Propositions pour le chemin du Barrail

Vel'Auch - 23/10/2024

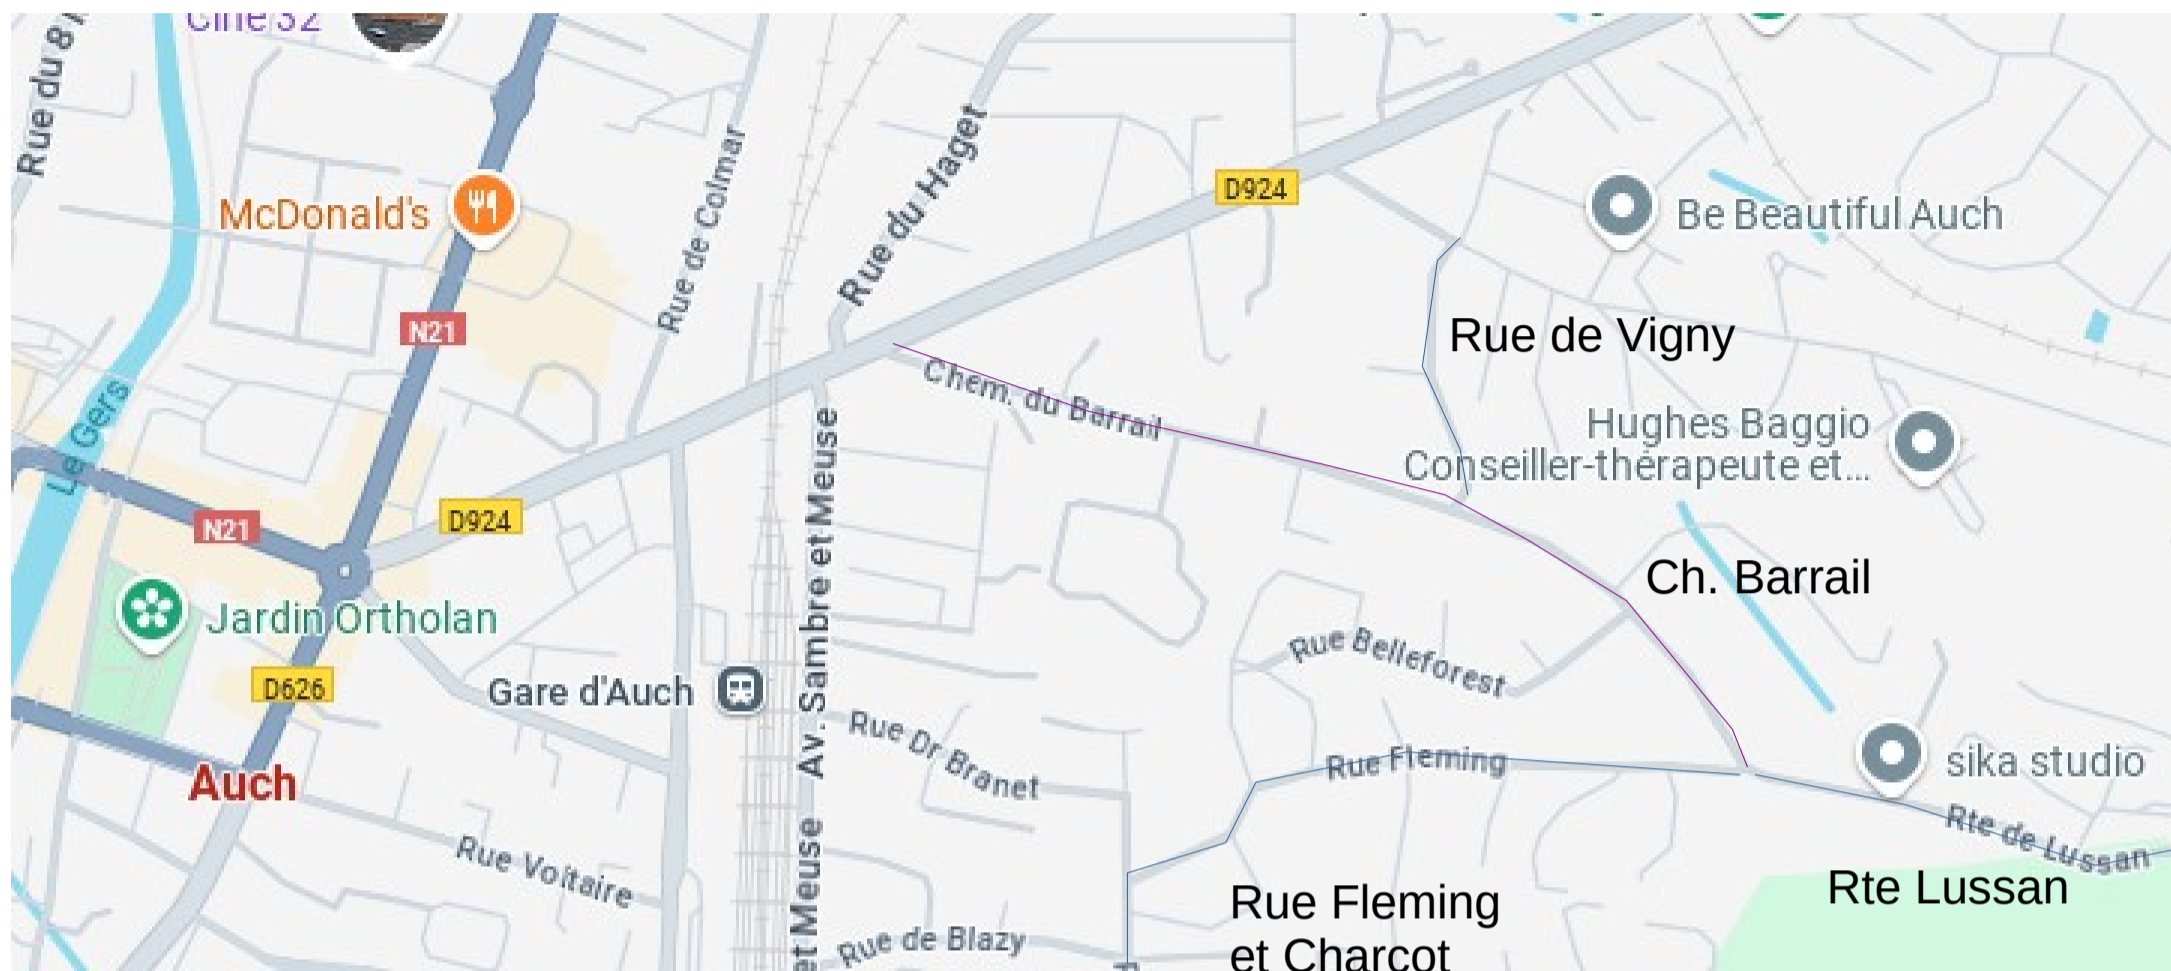
- Configuration des écluses avec plateau ralentisseur : faire en sorte que le plateau ralentisseur se cantonne à l'intérieur de l'écluse sans empiéter sur les côtés de l'écluse qu'empruntent les vélos. Dans la configuration actuelle, les vélos sont eux aussi « ralentis », ce qui est particulièrement inconfortable dans le sens de la montée. (cf. photo page suivante)

Les vélos qui montent et passent ici sont « ralentis » par le plateau.

Il n'y a pas de demande de modifier les écluses pour le chemin du Barrail maintenant qu'elles sont faites. C'est surtout une remarque pour de prochaines installations/rénovations d'écluses (par exemple, rue du Repos).
